CONCEPTO TÉCNICO No. CT - 4936

Localidad	19- Ciudad Bolívar
UPZ	70- Jerusalén
Barrio	Arborizadora Alta
Dirección	Manzana 96
Proyecto	ARBORIZADORA ALTA – MZ 96
Manzana	96
Fecha de Visita	Junio 22 de 2007
Área (m^2)	276
Solicitante	Curaduría Urbana No. 5 – Caja de Vivienda Popular (CVP)
Tipo de Amenaza	Remoción en Masa

Figura 1. Localización General del Proyecto ARBORIZADORA ALTA – MZ 96, en el Plano Normativo de Amenaza por Remoción en Masa (Decreto 190 de 2004)

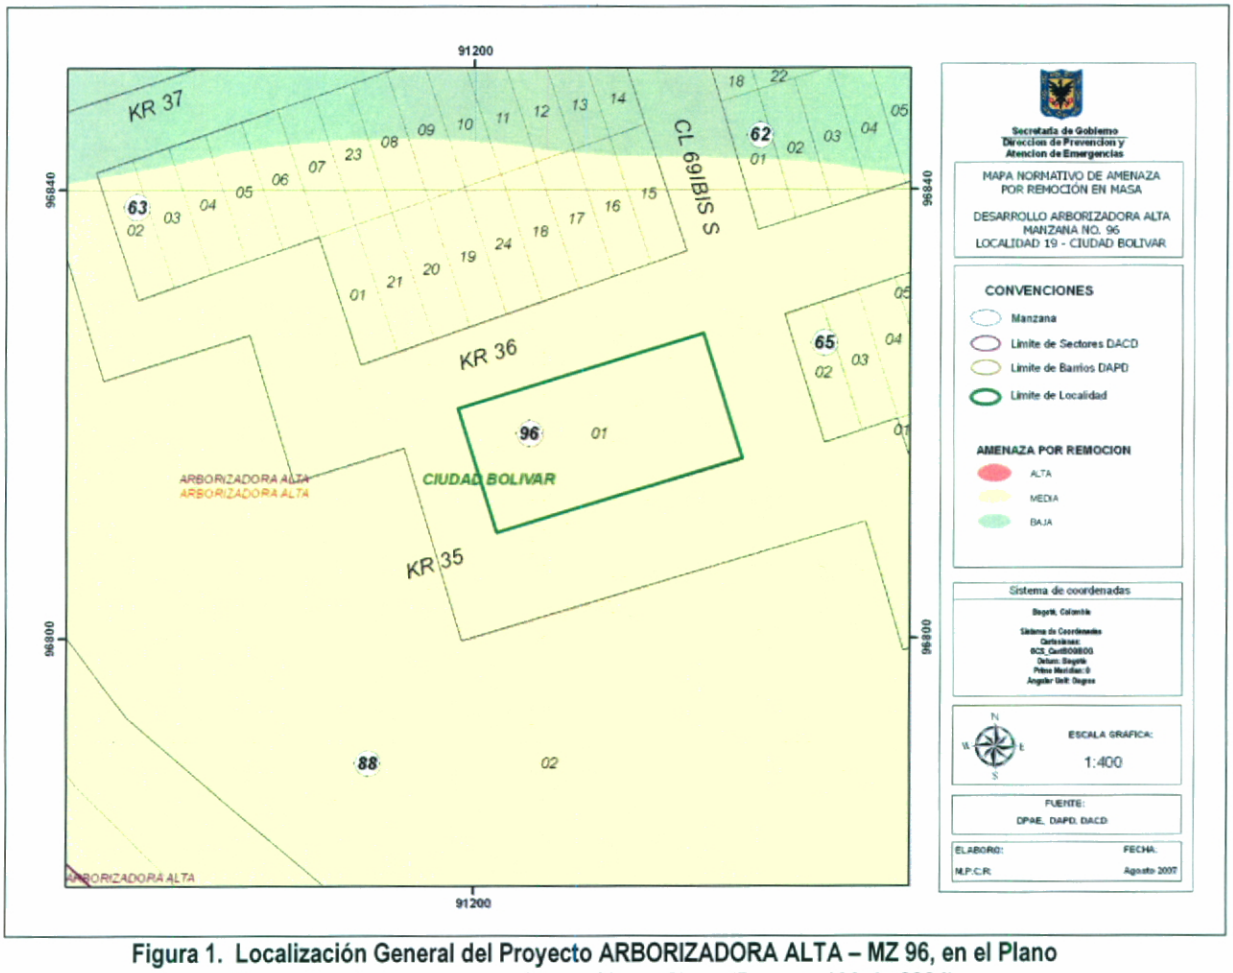
De acuerdo con el plano normativo de amenaza por remoción en masa del Plan de Ordenamiento Territorial de Bogotá – POT, el sector donde se localiza el proyecto ARBORIZADORA ALTA – MZ 96 se encuentra en una zona de AMENAZA MEDIA por procesos de remoción en masa (Figura No.1).

Fotografía No. 1. Localización general de la Mz 96 – Arborizadora Alta. Observese el drenaje intermitente al costado derecho de la manzana predial.

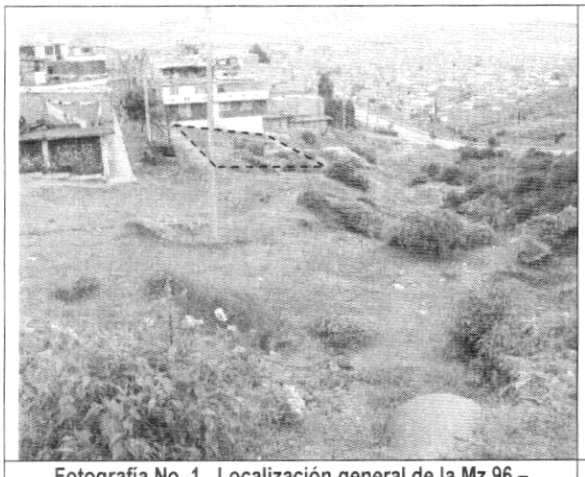
En el sector se observa un drenaje intermitente, el cual en el momento de la visita técnica adelantada no presenta flujo. En inmediaciones del drenaje se observan grandes bloques con aristas mayores a un (1) metro de longitud, relacionados probablemente con depósitos de pendiente (ver fotografía No. 1); por otra parte en la margen derecha del mismo, opuesta al área del proyecto, se evidencian procesos erosivos laminares y en surcos (ver fotografía No. 3). Al cuerpo de agua se realiza la entrega del agua de escorrentía de la zona, por medio de cunetas en piedra pegada, en las cuales se observa falta de mantenimiento y limpieza.

Se recomienda dentro del estudio de geotécnico para el sector, considerar las fluctuaciones del nivel freático, debido a la cercanía del proyecto a la quebrada intermitente; así mismo evaluar las condiciones de estabilidad de la margen de la quebrada cercana al mismo, frente a su posible incidencia en las condiciones de estabilidad de la manzana 96.

Fotografía No. 3. Evidencia de procesos erosivos en la margen derecha del drenaje.

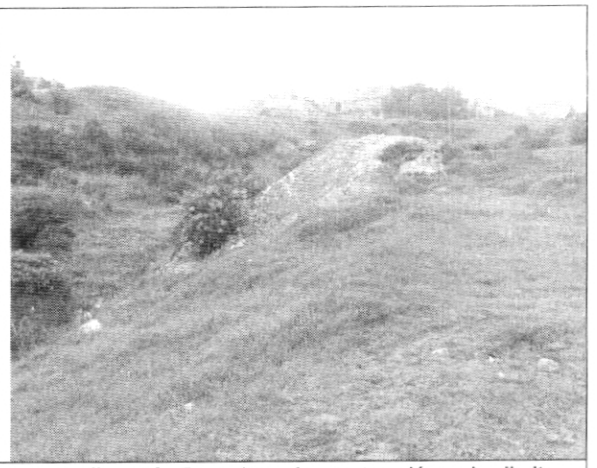
En el área objeto del presente concepto técnico, se observan rellenos y escombros de construcción, los cuales, especialmente estos últimos se encuentran dispuestos sin control técnico (ver fotografía No. 4). Los predios están sin construcciones y presentan una cobertura general en pastos con algunas especies arbustivas.
